N. Intervento

0521

Descrizione prestazionale dell'intervento

Foto del rilievo

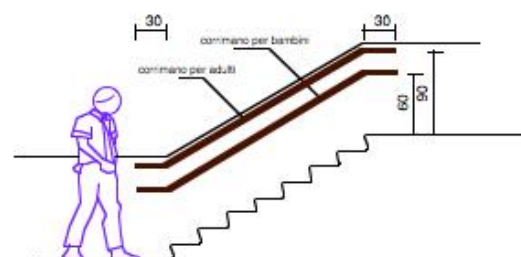
Criticità

Assenza di corrimano **su un lato** della scala

Inserire corrimano su un solo lato della scala o centrale alla scala stessa, visivamente percepibile anche a distanza da parte di persone ipovedenti. Nel caso di un uso da parte di persone adulte il corrimano dovrà avere sezione con diametro di mm 40, nel caso di maggior uso da parte di bambini il diametro non dovrà superare i 30 mm. I corrimani utilizzati da parte degli adulti saranno posti ad un'altezza compresa tra 90 e 100 cm, quelli utilizzati da parte dei bambini andranno posti a un'altezza compresa tra cm 60 e cm 75. In caso di utenza mista si consiglia l'utilizzo di doppio corrimano posto alle due altezze. Il corrimano dovrà essere prolungato di cm 30 oltre il primo e l'ultimo gradino. La distanza tra corrimano ed eventuale parete dovrà essere compresa tra i 4 e i 5 cm.

Il materiale del corrimano dovrebbe avere caratteristiche antisdrucciolevoli ed essere piacevole al tatto. Il materiale non deve trasmettere calore.

Materiale suggerito: **Metallo**
